改善箇所説明図

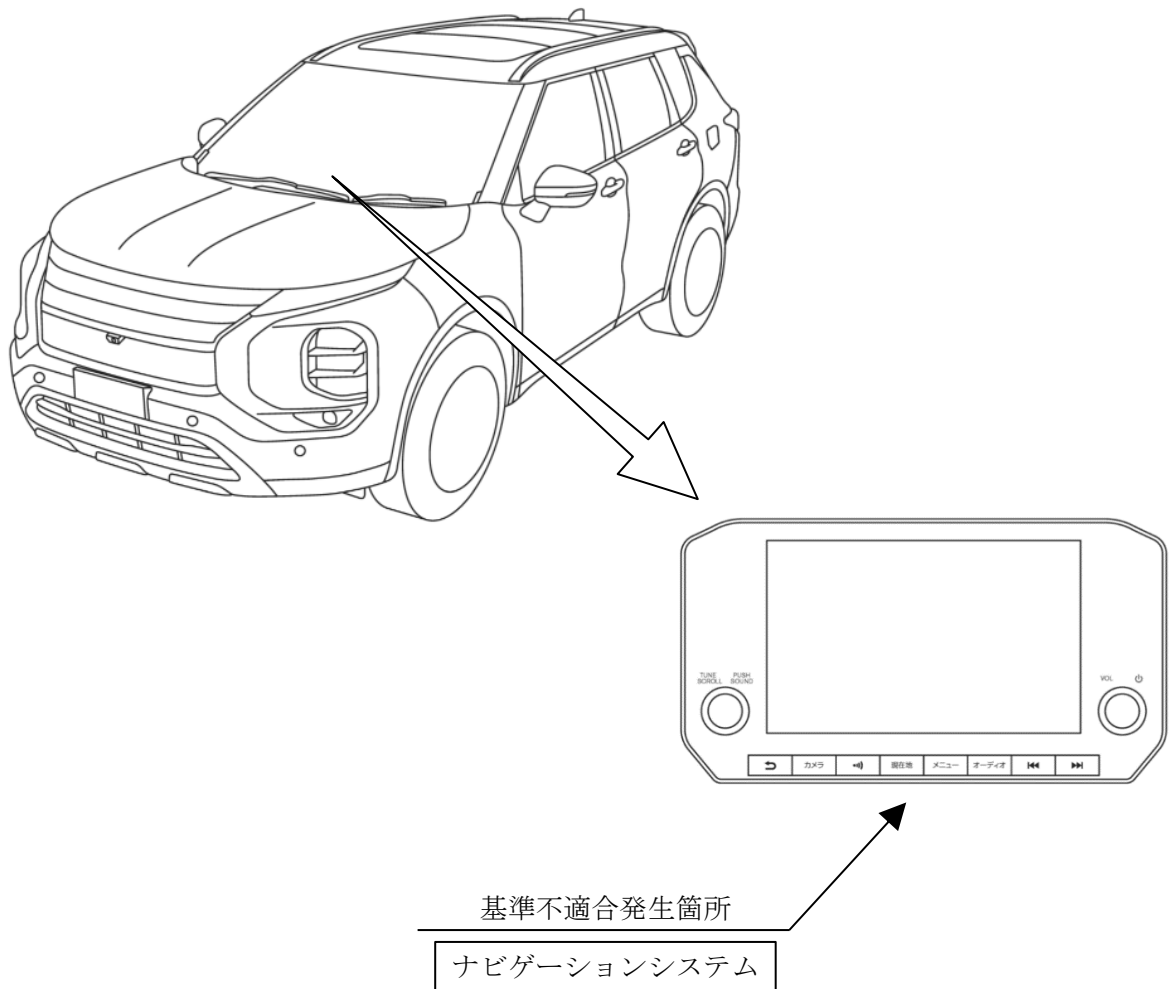
ナビゲーションシステムにおいて、制御プログラムの設定不備により、

①起動時にシステム内の情報処理が完了せず、再起動を繰り返す場合がある。

②電源変動等によりシステム内の通信が途絶えた場合、復旧処理が行われなかったためカメラ映像に切り替わらず、黒画面となる場合がある。

①②の状態において、液晶画面に直前直左確認用のカメラ映像が表示されず、保安基準第44条(後写鏡等の基準)に適合しなくなるおそれがある。

全車両、ナビゲーションシステムの制御プログラムを対策仕様に書き替える。

注：図中の 内は、プログラムを書き替える部品を示す。

識別：助手席側ドアチェッカーのヒンジにあるピン上側の頭部に、白または黄色のペイントを塗布する。
